DZ.262.1.4. 2019/GNP

Dotyczy: postępowania o udzielenie zamówienia publicznego na zadanie pn.: „Remont (termomodernizacja) budynków Instytutu Niskich Temperatur i Badań Strukturalnych Polskiej Akademii Nauk przy ul. Okólnej 2 i ul. Gajowickiej 95 we Wrocławiu”

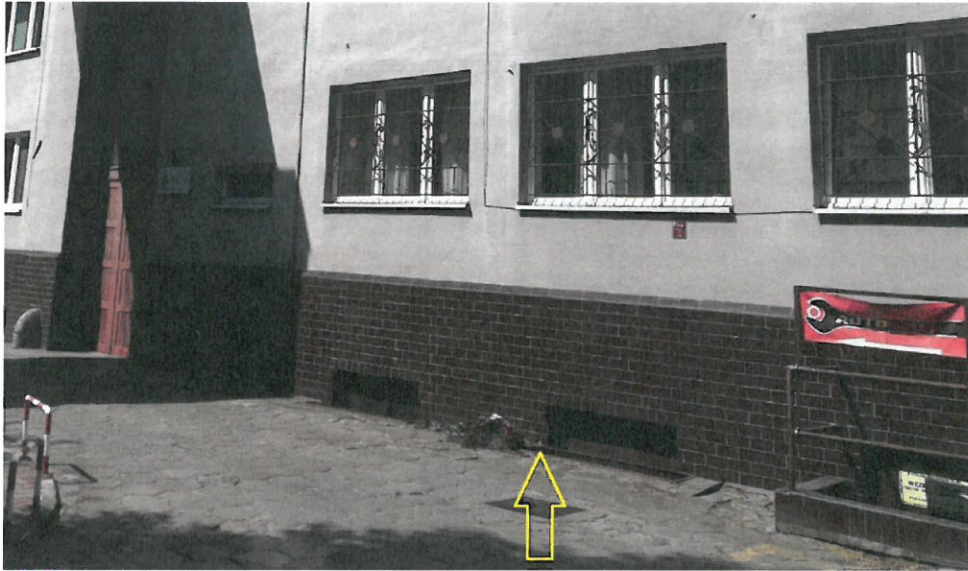
Pytanie 23

W budynku głównym (administracyjno-laboratoryjny) przy ul. Gajowickiej od strony frontowej (zdjęcie) w piwnicy są okna gdzie od strony zewnętrznej jest cegła klinkierowa, która jest na dzień dzisiejszy uszkodzona. Po demontażu starego okna jest duże ryzyko uszkodzenia tej elewacji. Pytanie brzmi: czy po montażu nowego okna wystarczy zrobić obróbki tynkarskie wokół okna czy ewentualne uszkodzenia uzupełnić jak na zdjęciu?

Cegła klinkierowa zostanie wymieniona przez Wykonawcę w ramach termomodernizacji budynku – według załączonego do przetargu projektu.
